敦賀発電所2号炉
ボーリング柱状図の記事欄に係るご指摘への回答

令和2年5月13日
日本原子力発電株式会社

○令和2年2月7日の第833回審査会合において、当社が提示した審査資料「ボーリング柱状図・コア写真」の柱状図記事欄に関して、**ボーリングコアの肉眼による観察結果に基づく記載を削除して、コアの薄片試料の顕微鏡による観察結果に基づく記載へ変更している箇所**があることは不適切である旨のご指摘をいただいた。

第783回審査会合
資料2、31頁
(赤枠を加筆)

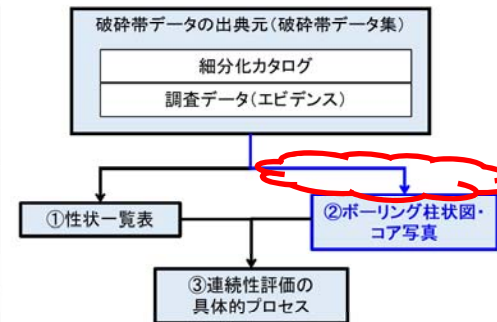
審査資料を作成する過程において、調査データを一元的に管理している元データ集「細分化カタログ」から柱状図等に観察結果等を反映することとしており、このプロセスにおいて、柱状図の記事欄に薄片観察結果に基づく記載を反映し、肉眼観察結果に基づく記載を削除していた。

- データ拡充により薄片観察結果が得られた場合には、「細分化カタログ」に追加し、そこから審査資料の柱状図記事欄にも反映するプロセスであった。（下図参照）
- この反映において、①で述べた原因ともあいまって、「性状一覧表」等の他の審査資料との記載の整合性を優先し、従前の記事欄にあった肉眼観察の結果に基づく記載を削除し、薄片観察の結果に基づく記載に変更（上書き）してしまった。

参考2-1 性状一覧表および薄片観察結果の変更箇所の具体例（柱状図記事欄と同一破砕部についての変更）

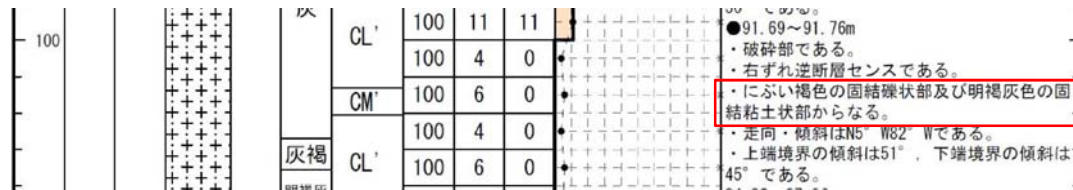
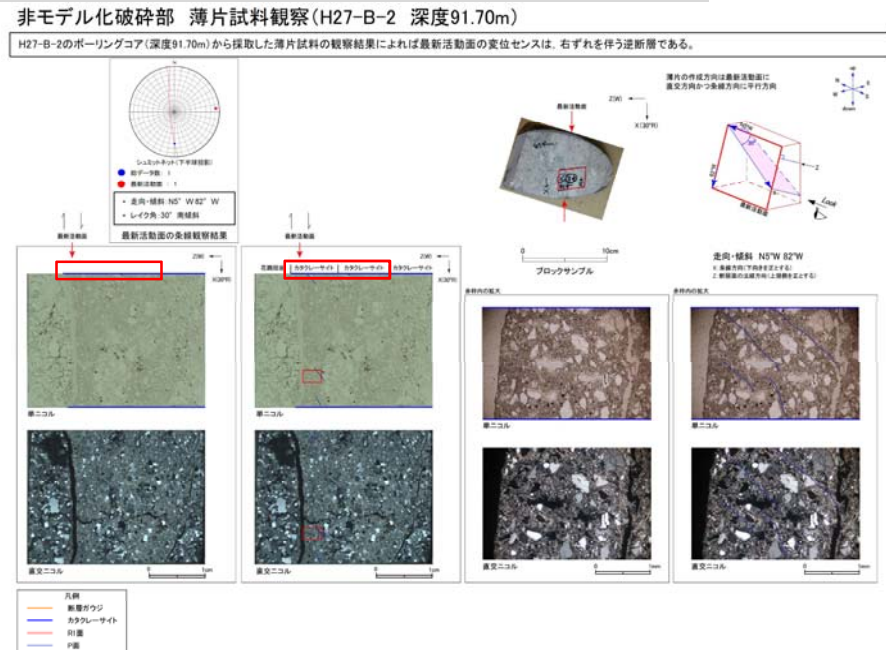
第657回
 ・主ににぶい褐色の固結礫状部からなる。
 ・明褐灰色の未固結粘土状部：累計幅0.8cm

第833回
 ・にぶい褐色の固結礫状部及び明褐灰色の固結粘土状部からなる。

第657回
 断層ガウジ・断層角礫の幅 (cm) 0.8
 明瞭なせん断構造・変形構造 無

第833回
 断層ガウジ・断層角礫の幅 (cm) -
 明瞭なせん断構造・変形構造 -

(補足) 「断層ガウジ・断層角礫の幅 (cm)」と「明瞭なせん断構造・変形構造」の有無は断層ガウジに対して記載することとしており、薄片観察の結果によりカタクレーサイトと判断されたため、記載を削除して、「-」との表記にしている。

机上配布資料3
「ボーリングコア柱状図・
コア写真」
参考3-7頁

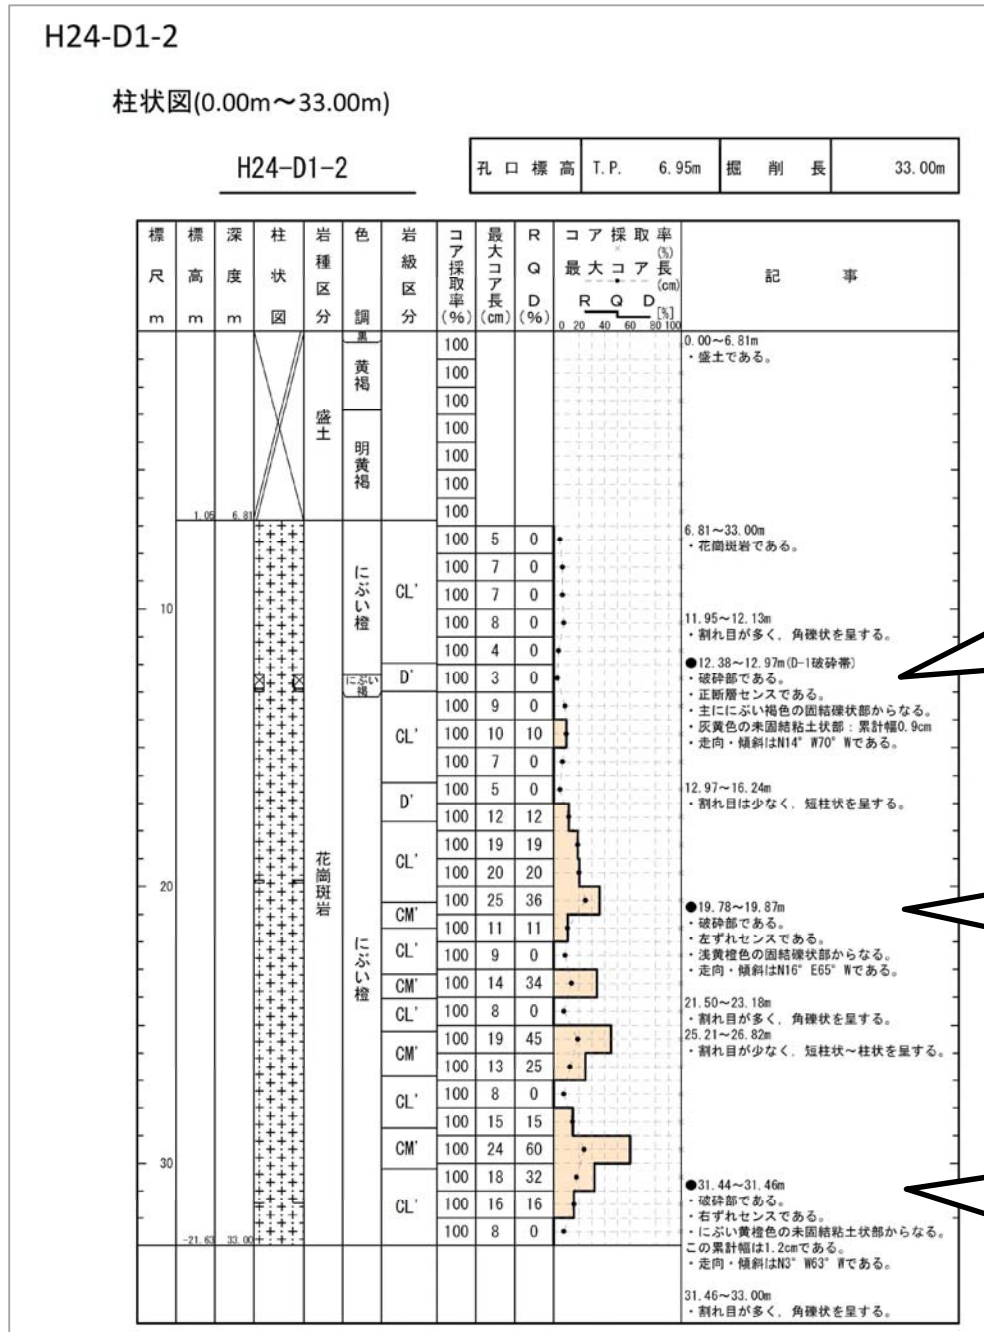
●12.38~12.97m (D-1破碎帯)
・破碎部である。
・正断層センスである。
・主になぶい褐色の固結礫状部からなる。
・灰黄色の未固結粘土状部：累計幅0.9cm
・走向・傾斜はN14° W70° Wである。

参考3-5 審査資料に変更が生じた場合の変更箇所のみ示す例

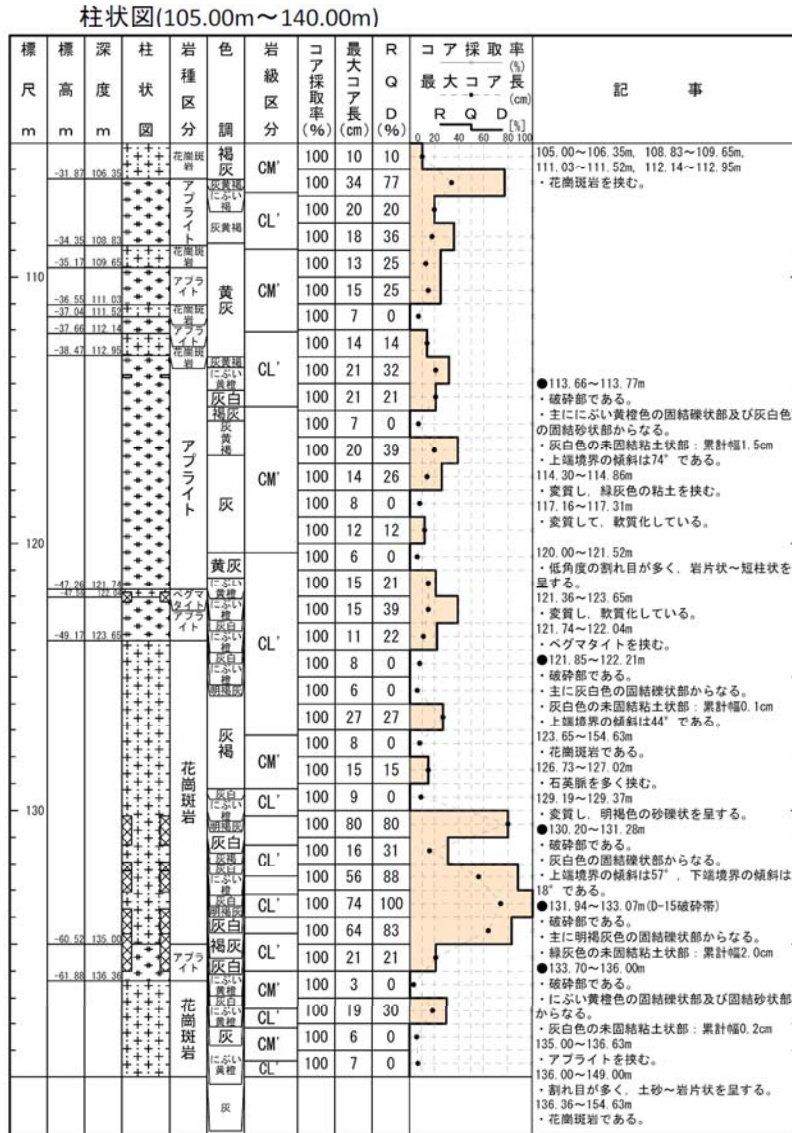
平成29年12月22日第536回審査会 机上配布資料3
「ボーリング柱状図・コア写真」(抜粋, 354頁)

平成30年10月16日ヒアリング資料
「ボーリング柱状図・コア写真」(抜粋, 354頁)

第536回審査会
机上配布資料3 修正
